Mercedes-Benz

Actros / Axor / ...

Dezvoltarea ambreiajului cu disc dublu a continuat, iar designul a fost adaptat cerințelor tehnice modificate. Designul de până acum butuc/manșon (fig. 1) a fost schimbat cu noul design cu tablă de cuplaj (fig. 2).

Fig. 1: Design vechi (exemplu)

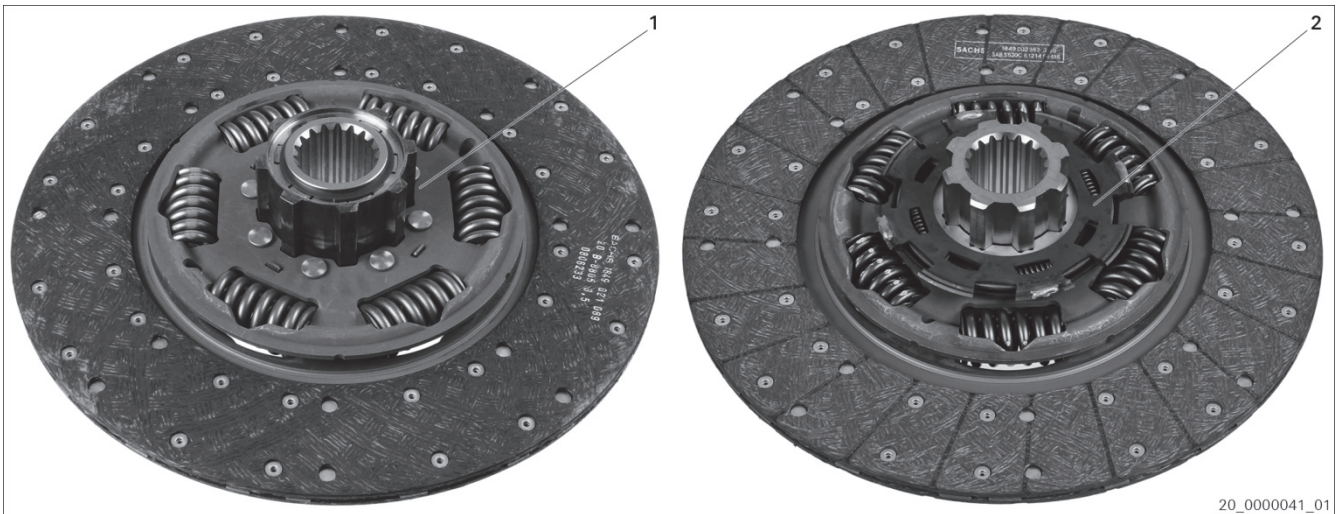
Componentele de la designuri diferite nu pot fi montate amestecat!

Lanț de înlocuire
3400 121 501 → 3400 700 649
3400 700 355 → 3400 700 648
3488 000 102 → 3488 000 400 + 1878 007 185
